Rapporto Conclusivo

Attività di controllo ordinaria ex art. 29-decies del D.Lgs. 152/2006 e s.m.i., comma 3

ADI Energia srl

Attività di controllo ordinaria effettuata dal 13 aprile 2023 al 20 aprile 2023

Figura 1. Cronoprogramma aggiornato delle attività di installazione e messa in funzione del sistema SCR in CET/2

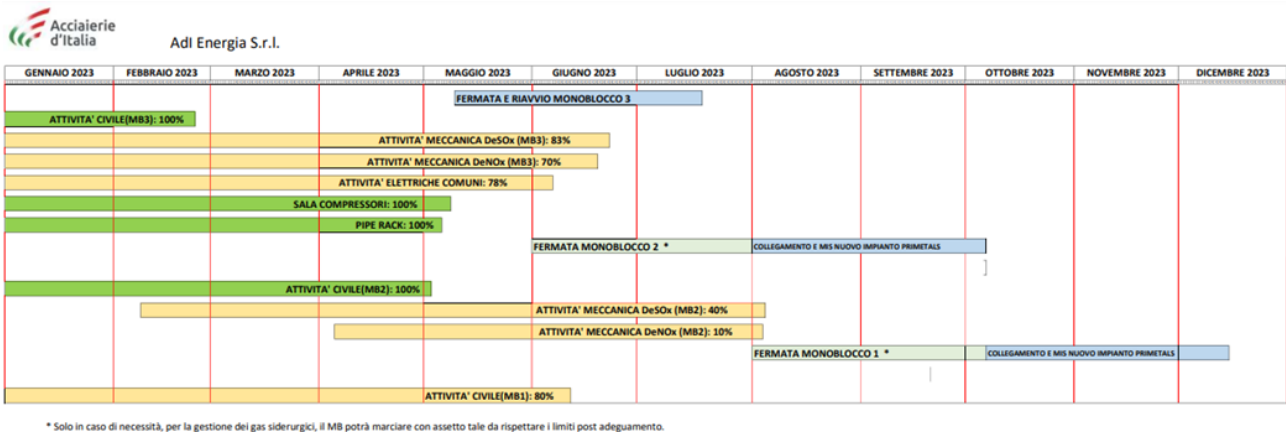
Dal cronoprogramma si evidenzia che l'esercizio del MB3 di CET/2 con il sistema di trattamento SCR è previsto nella seconda metà del mese di luglio 2023 e non a partire dal 01/06/2023.

Grafico 1. Rendimenti elettrici netti anno 2022 per i MB CET 2 e MOD CET 3

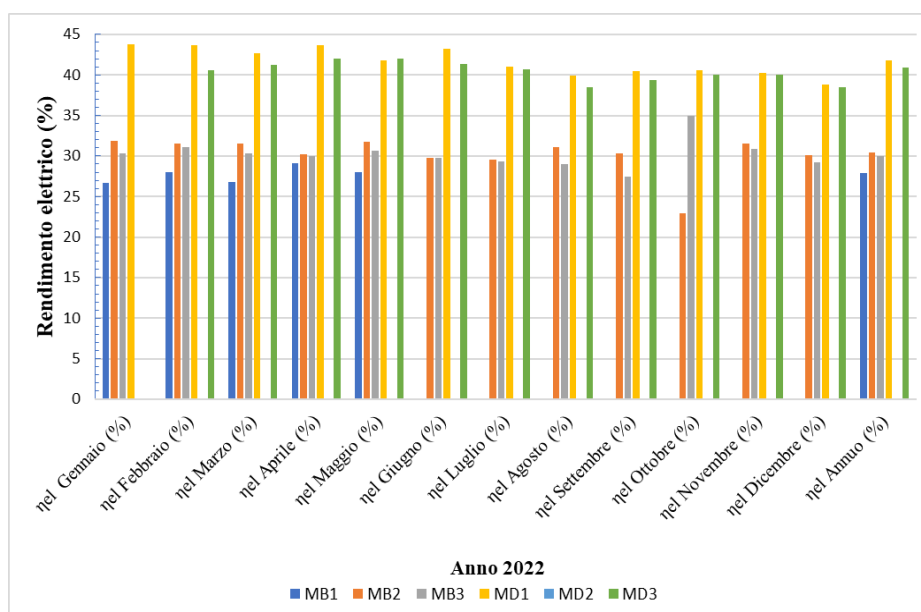
Dal grafico, si evidenziano i rendimenti elettrici netti per i monoblocchi CET/2 e per i moduli CET/3.

- a) fornisca puntuale riscontro sui dati sul rendimento elettrico netto dei moduli 2 e 3 di CET/3 dei mesi disponibili relativi all'anno 2023 documentando le modalità di elaborazione del rendimento;
- b) trasmetta i rendimenti elettrici netti mensili dei moduli a seguito degli interventi realizzati, come da prescrizione [4] del PIC AIA 140/2020;
- c) trasmetta l'attestazione di avvenuta esecuzione di audit energetico completa di eventuale aggiornamento della diagnosi energetica dell'installazione ai sensi del D.lgs. n. 102/2014 così come modificato dal D.lgs n. 73/2020⁵, al fine di poter avere informazioni successive all'ultimo aggiornamento relativo all'anno 2017, come indicato nel PIC AIA DM 140/2020 di pag. 36/95.

Figura 2. Schermate da sala controllo CET3

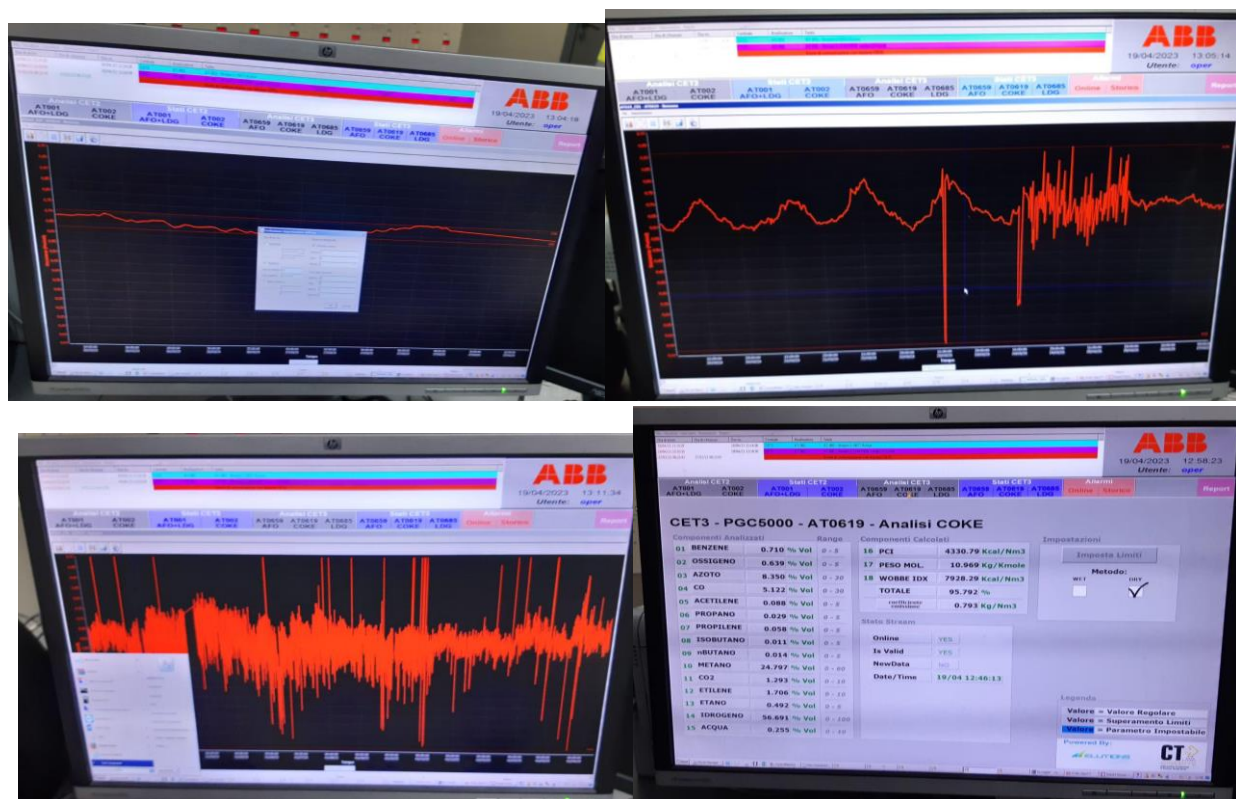
A riscontro si allegano al presente Rapporto conclusivo, le schermate acquisite in corso della visita in loco, che evidenziano che i gas in alimentazione proveniente dal contiguo impianto siderurgico presentano una percentuale di Benzene (C₆H₆) nell'ordine di 0,5 - 0,9 % di Volume.

Criticità: Si osserva che la composizione della materia prima gas coke, proveniente dall'impianto AdI, è caratterizzata dalla presenza di benzene in concentrazioni significative, nell'ordine di 0,5 – 0,9 % in volume. Considerati tutti i potenziali effetti e i rischi ambientali legati alla presenza di benzene in atmosfera, uniti alla prossimità al centro abitato, si chiede al Gestore di adottare tutte le azioni e misure possibili per limitare e prevenire le emissioni di benzene derivanti dall'utilizzo di gas coke come combustibile.
